赤外線会議ユニット使用上のご注意

本システムに使用する赤外線会議ユニット TS-901/902/801/802 には製造時期により仕様が異なるものがあります。設定方法などが一部異なりますので、下記のとおりお使いください。

■ TOA ロゴマークの位置でユニットを見分ける

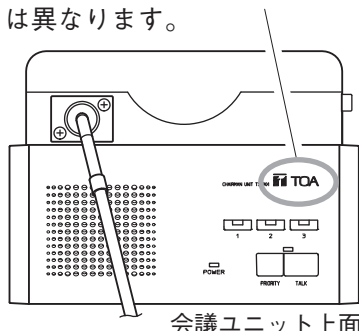
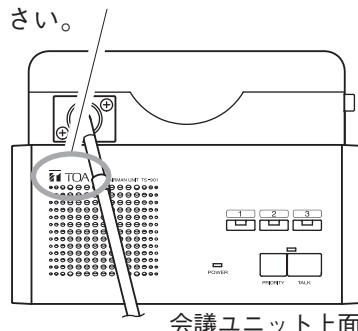
[TOA ロゴマークが右側にある場合]

次項に記載の部分が TS-910 シリーズ取扱説明書とは異なります。

[TOA ロゴマークが左側にある場合]

TS-910 シリーズ取扱説明書のとおりにお使いください。

● ユニット番号の設定のしかた

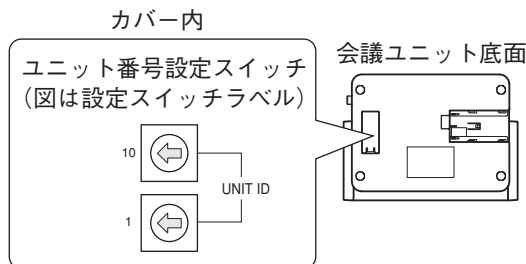
使用できるユニット番号に制限があります。
底面のユニット番号設定スイッチで以下の番号の範囲内で設定してください。
以下の番号以外では動作しません。

品番	使用できるユニット番号の範囲
TS-901、TS-902	01 ～ 96 (モニター専用の場合は 00)
TS-801、TS-802	01 ～ 64 (モニター専用の場合は 00)
